小型トラックのかじ取装置のリコールについて

リコール届出番号2117

平成20年5月29日、日産ディーゼル工業株式会社に車両を供給しているいすゞ自動車株式会社が下記のリコールを国土交通大臣に届け出しました。

改善箇所説明図

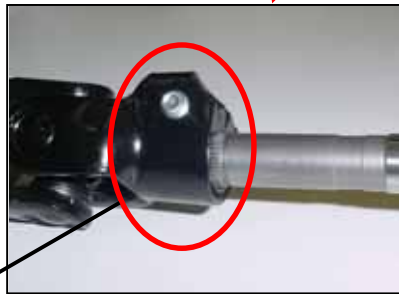
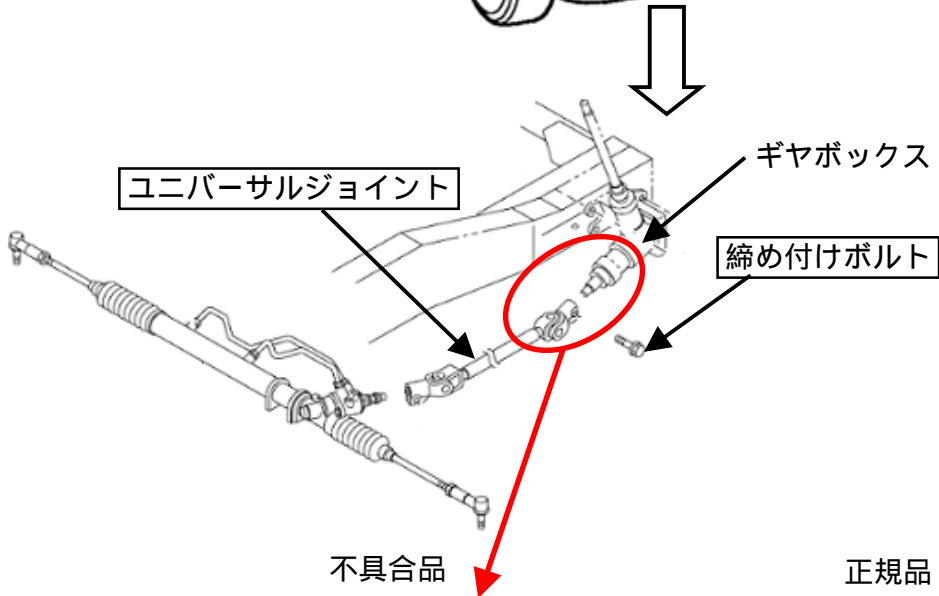
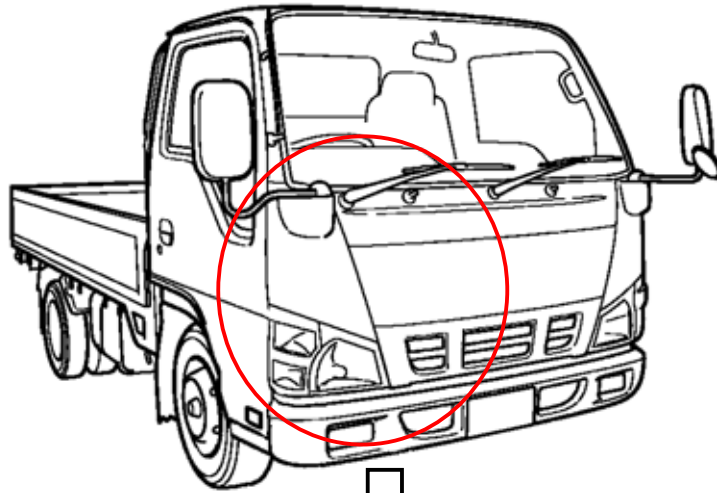
基準不適合発生箇所

かじ取装置のユニバーサルジョイントとギヤボックスの連結部のボルト締め付け工程において、連結部がずれた状態で締め付けたものがある。そのため、連結部が緩み、ユニバーサルジョイントが損傷し、かじ取り操作ができなくなるおそれがある。

改善の内容: 全車両、当該連結部を点検し、ずれている場合は、ユニバーサルジョイント及びボルトを新品に交換し、正しく締め付ける。

識別: ギヤボックスに黒色ペイントを塗布する。
